**MODIFICATIONS À LA CONCEPTION  
ÉVALUATION DES IMPACTS SUR L'ENVIRONNEMENT**

**Août 2006**

Dans le but d'améliorer les aspects environnement et ingénierie des travaux, des modifications ont été apportées à la conception du projet de terminal méthanier d'Énergie Cacouna et une nouvelle méthode de construction a été développée. Les modifications les plus importantes qui ont été effectuées concernent la conception et la construction des installations maritimes, la localisation de la cheminée de ventilation ainsi que le nombre et la localisation des bassins de rétention de déversement de gaz naturel liquéfié (GNL). Les sections suivantes décrivent ces modifications ainsi que leurs effets sur les composantes valorisées de l'environnement (CVE).

Figure 5 Emplacement des bassins de rétention

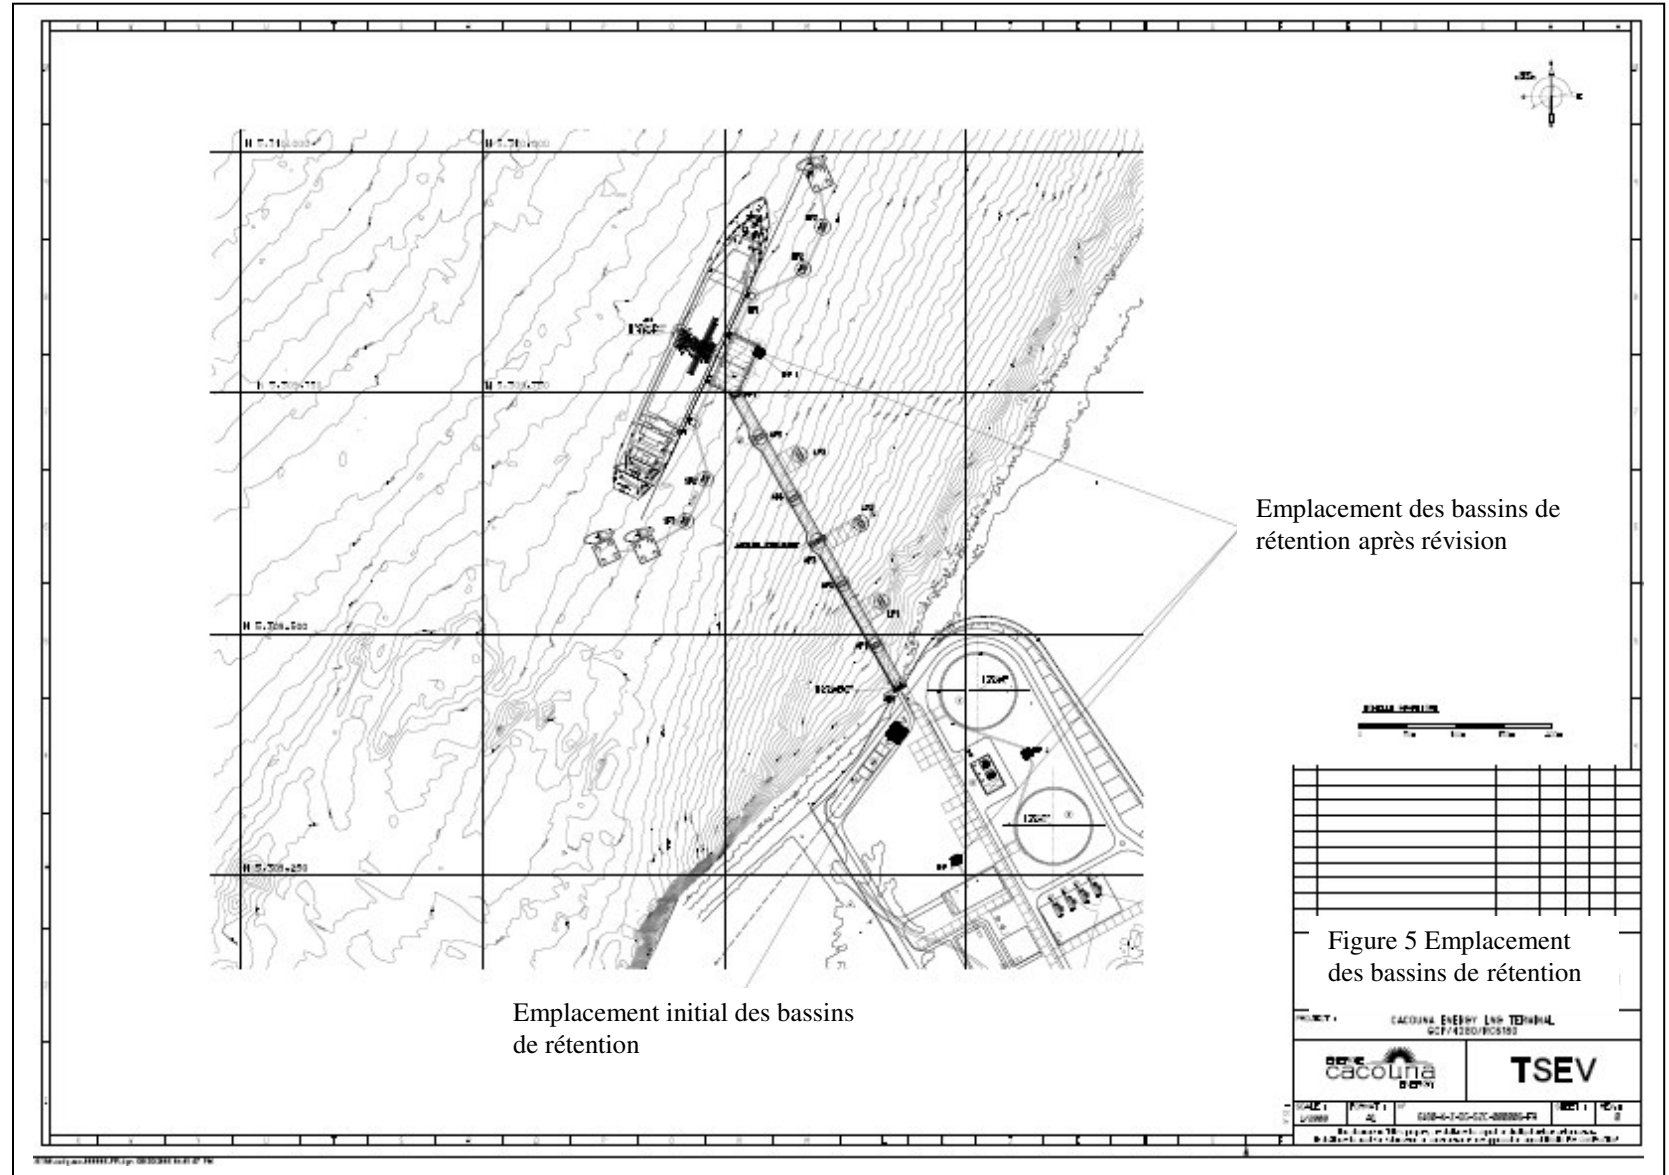
Pour les bassins de rétention en cas de déversement de GNL, le changement clé est la décision de ne plus prévoir un seul bassin de retenue des déversements, et de le remplacer par plusieurs plus petits bassins spécifiques aux installations. Le site (figure 5), illustre l'approche précédente d'un seul bassin, ainsi que l'approche actuelle qui comporte plusieurs bassins.

Compte tenu du fait que la taille et l'emplacement du bassin de rétention unique de la conception de l'ÉIE n'étaient pas définitifs, l'évaluation des risques de l'ÉIE a prévu un bassin de

15 X 15 X 9 m<sup>1</sup> à un endroit proche de la jetée reliée au rivage (voir figure 5). La nouvelle conception précise les dimensions suivantes pour les bassins (voir figure 5) :

- un bassin dans la zone de la jetée avec une capacité de 50,5 m<sup>3</sup>
- un bassin dans la zone d'entreposage du GNL avec une capacité de 242 m<sup>3</sup>
- un bassin dans la zone du processus de vaporisation avec une capacité de 92 m<sup>3</sup>

- bassin dans la zone de la jetée 4 X 4 X 3,5 m;
- bassin dans la zone d'entreposage du GNL 6 X 6 X 7 m;
- bassin dans la zone du processus de vaporisation 5 X 5 X 4 m.
